改善箇所説明図

改善対策の内容

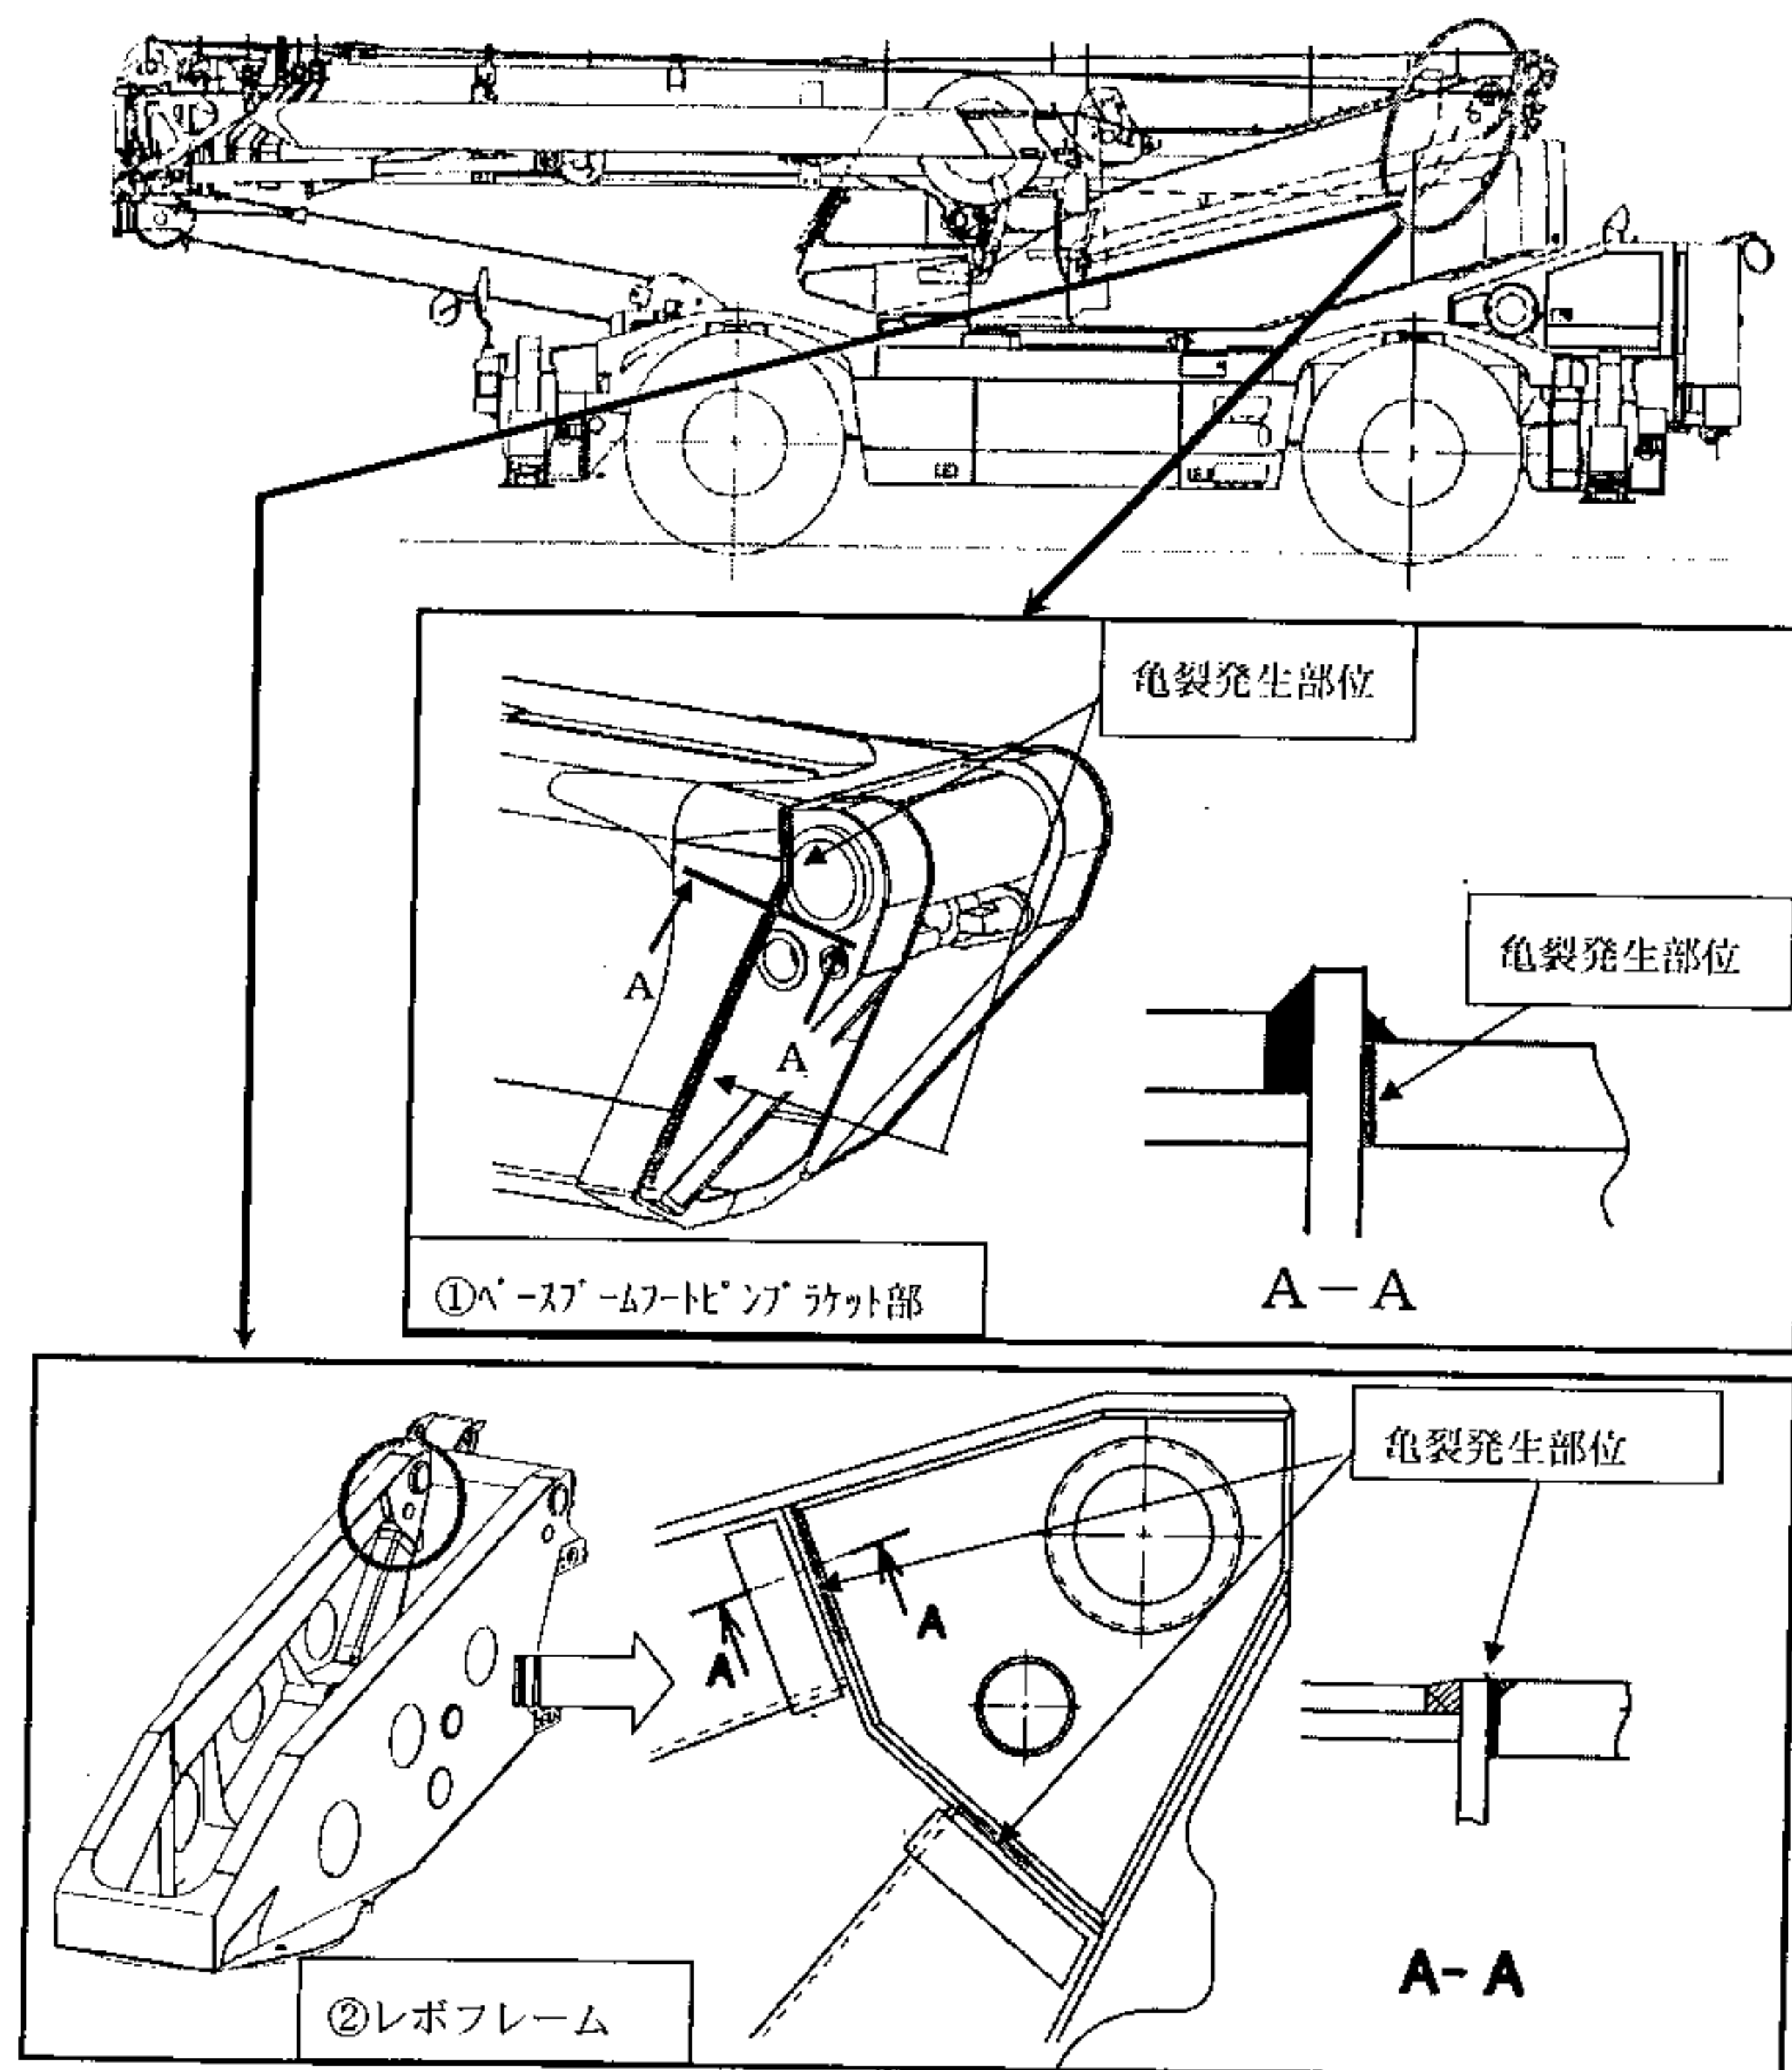
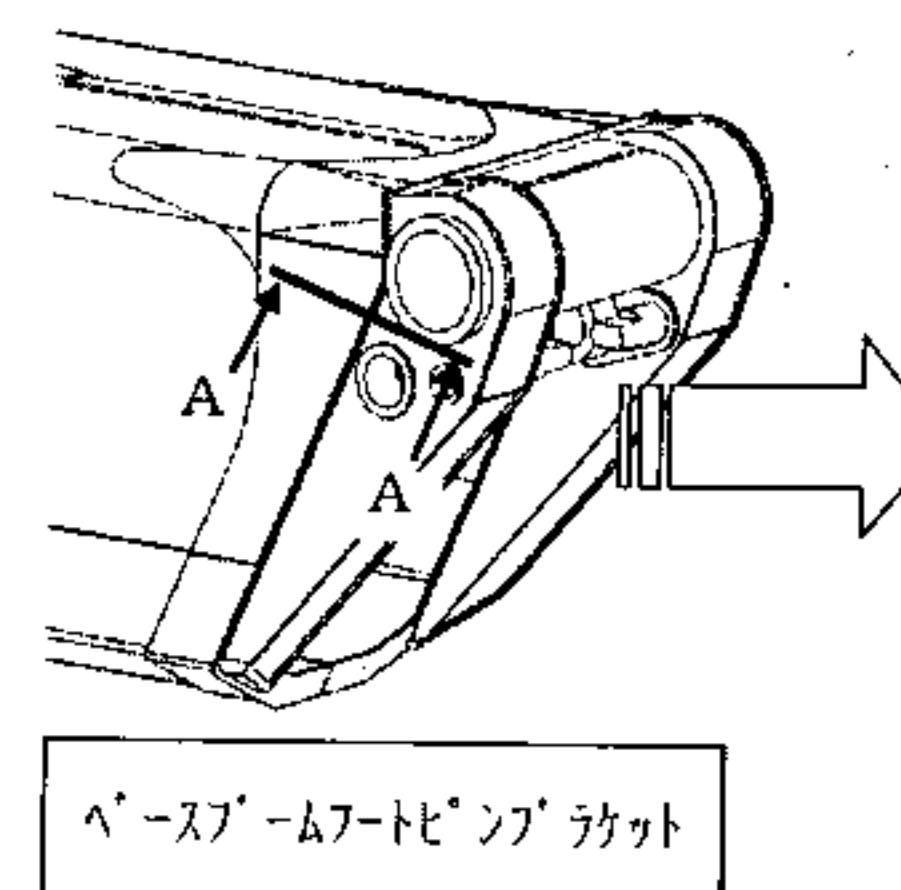
- ① ブームフットのブラケット部の溶接が不十分なため、当該ブラケットの溶接部に亀裂が発生するものがある。そのため、そのまま使用を続けると、亀裂が進行し、作業中にフットピンブラケット部が剥離し、ブームが転倒するおそれがある。
- ② クレーン用ブームを取り付けているレボフレームのブラケット部の強度が不足しているため、当該ブラケットの溶接部に亀裂が発生するものがある。そのため、そのまま使用を続けると、亀裂が進行し、最悪の場合、ブームがフレームの取付部より離脱するおそれがある。

断面 A-A 部詳細	
改善前	
改善後	板厚変更 開先深さ 溶接脚長 変更 内側溶接追加

- ① 全車両、ベースブームを対策品に交換する。

- ② 全車両、当該部位に補強板を追加する。
